Oggetto: Aeroporto Olbia Costa Smeralda.
Progetto definitivo "Prolungamento pista di volo 23, nuova viabilità di accesso
all'aeroporto e opere connesse"
2° stralcio funzionale e riqualifica dell'infrastruttura esistente.
Conferenza di Servizi. D.Lgs.30 giugno 2016, n. 127.
Applicazione dell'art.81 del D.P.R. n°616/77 – D.P.R. 18 aprile 1994 n. 383
Ente richiedente: ENAC - Ente Nazionale per l'Aviazione Civile

**D.P.R. 18 aprile 1994 n. 383/94, art. 3
LOCALIZZAZIONE DELLE OPERE DI INTERESSE STATALE
COMUNICAZIONE DI RAGGIUNTA INTESA**

OGGETTO: Aeroporto Olbia Costa Smeralda
" Progetto definitivo "Prolungamento pista di volo 23, nuova viabilità di accesso all'aeroporto e opere connesse"
2° stralcio funzionale e riqualifica dell'infrastruttura esistente.
Conferenza di Servizi. D.Lgs.30 giugno 2016, n. 127.
Applicazione dell'art.81 del D.P.R. n°616/77 – D.P.R. 18 aprile 1994 n. 383
Ente richiedente: ENAC - Ente Nazionale per l'Aviazione Civile

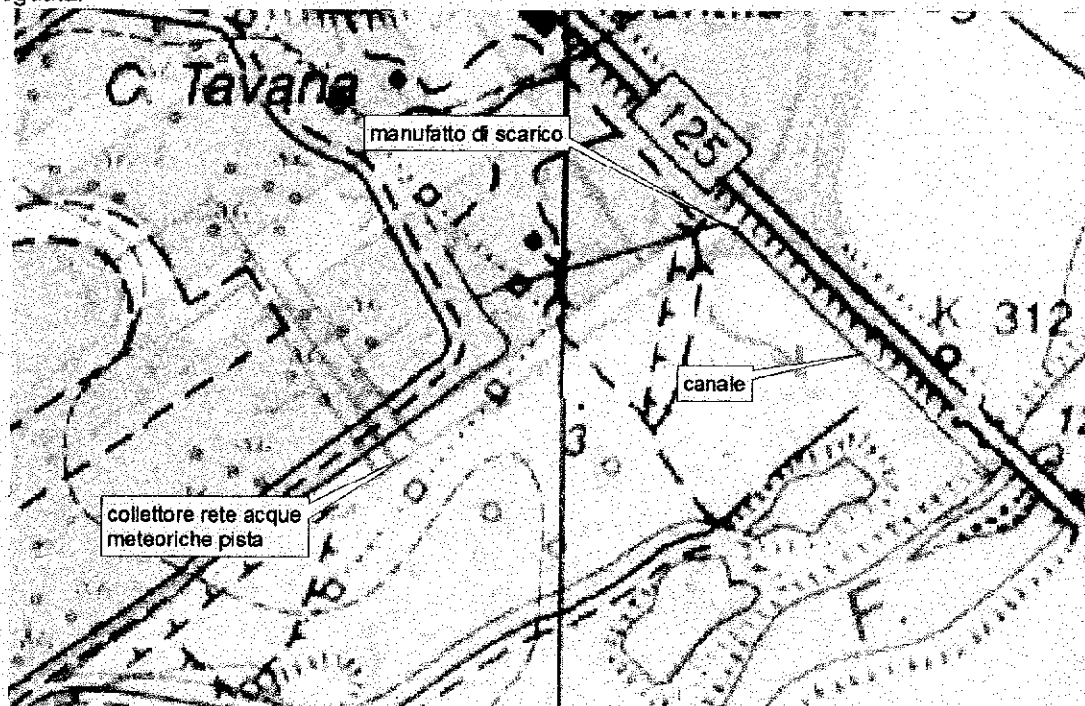
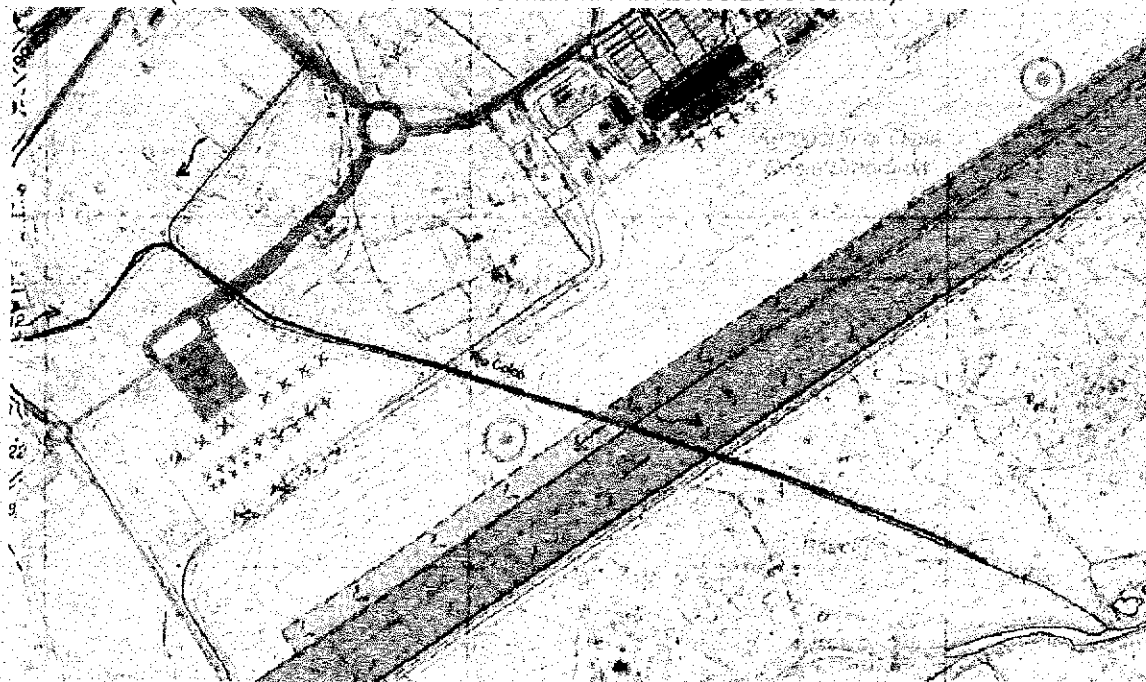
Con riferimento alla sistemazione del reticolo idrografico secondario facente parte del bacino nord è prevista la realizzazione di un canale che affiancherà la nuova deviazione della SS 125 con un manufatto di scarico su un compluvio minore (vedi figure seguenti).

Al riguardo si ritiene necessario sistemare il primo tratto di tale compluvio minore, almeno sino al primo tratto dello stesso, a valle, in cui risulti una sezione idraulica meglio definita e più stabile dal punto di vista morfologico.

In relazione alla realizzazione del canale stesso l'analisi idrologica deve essere corredata dei valori che conducono alla stima del tempo di corrivazione, del valore della pioggia giornaliera Hg e dei valori che si ottengono per il coefficiente di deflusso. La modellazione idraulica del canale dovrà anche prevedere l'ipotesi per la quale il rio Padrongianus non risulta in piena, attesa l'esiguità del bacino del reticolo idrografico secondario. La modellazione idraulica del canale, da condursi agli scenari di interesse e da estendersi fino alla foce, dovrà comprendere planimetria di progetto con indicazione della traccia delle sezioni idrauliche, sezioni e prospetti di dettaglio con particolare riferimento dell'attraversamento stradale previsto, nonché i risultati dell'analisi in moto permanente sotto forma di tabelle, sezioni e profili. Dovrà inoltre darsi dettagliata illustrazione grafica della transizione tra il canale in progetto e l'alveo naturale. Per l'attraversamento stradale dovranno fornirsi le usuali verifiche dei franchi idraulici nelle sezioni (inside/outside) a monte e valle, riferite alle Norme Tecniche delle Costruzioni 2018, mentre la sezione idraulica del canale stesso dovrà essere dimensionata in maniera tale da garantire il franco idraulico di cui all'art. 21 comma 2 bis delle Norme di Attuazione (N.A.) del P.A.I..
